**Istanza di Modifica non sostanziale AIA
ai sensi dell'art. 29 nonies comma 1 del D.lgs. 152/2006**

Relazione tecnica per rinuncia alle operazioni di messa in riserva (R13) e deposito preliminare (D15) di ceneri e gessi all'interno dell'ex serbatoio n. 2 di stoccaggio OCD e contestuale ridefinizione delle aree di deposito temporaneo di rifiuti e delle aree di stoccaggio dei sottoprodotti

***A.I.A. Centrale Termoelettrica di Monfalcone
Modifica del Decreto D.M. 0000127 del 24/04/2014 di aggiornamento dell'Autorizzazione Integrata Ambientale, originariamente emessa con Decreto n. DSA-DEC-2009-0000229 del 24/03/2009 del 24/03/2009***

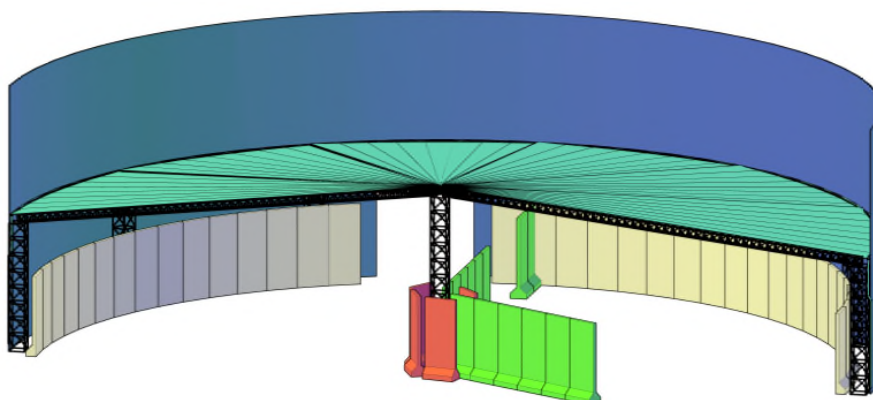
Si riporta documentazione fotografica dello stato attuale dell'interno del serbatoio, in cui sono evidenti le modifiche apportate a seguito dell'aggiornamento dell'AIA (rif. ID 57/388).

Si osservi in particolare la struttura di copertura realizzata in sostituzione del precedente tetto del serbatoio, del tipo a galleggiante.

3 Modalità di gestione e caratteristiche dell'ex serbatoio n. 2

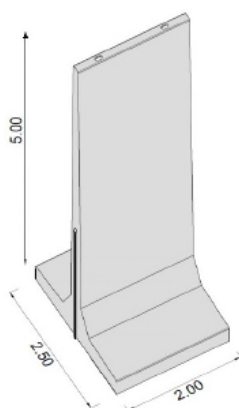
Le aree destinate all'accumulo di ceneri e gessi come sottoprodotti saranno segregate e fisicamente separate da quelle destinate al deposito temporaneo di rifiuti per mezzo di pannelli modulari prefabbricati in cemento (conformazione e misure indicative come da disegno allegato).

Ogni elemento modulare – prodotto in serie in stabilimento secondo la norma europea UNI EN 15258-2008 (elementi per muro di sostegno) con sistema di attestazione 2+ e atti alla realizzazione di silos orizzontali per prodotti alla rinfusa - sarà completo di giunto laterale maschio-femmina per essere accoppiato a quello adiacente con interposta guarnizione sigillante adesiva. Sarà inoltre realizzata una sigillatura tra la base di ogni elemento ed il pavimento in lamiera del serbatoio tale da garantire perfetta tenuta.
